……PC! KFD! 5SS%5#>
2016年 7月1日
ルネサス エレクトロニクス株式会社
生産本部

半導体製品 包装材変更のお願い

7-3. JEDEC トレイへの PKG 収納順序の変更

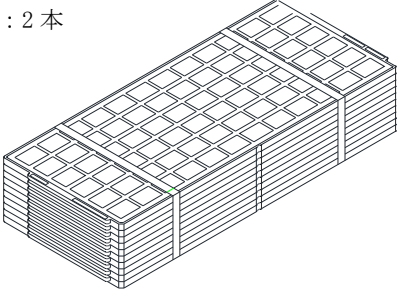
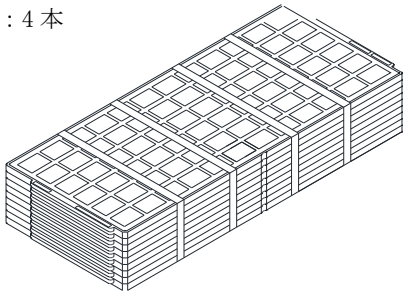
弊社、JEDEC トレイ納入品の PKG 収納順序を 1 種類へ変更致します。

項目	変更前	変更後
外観(1)		
対象製品	3-A 参照

項目	変更前	変更後
外観(2)		
対象製品	3-B 参照
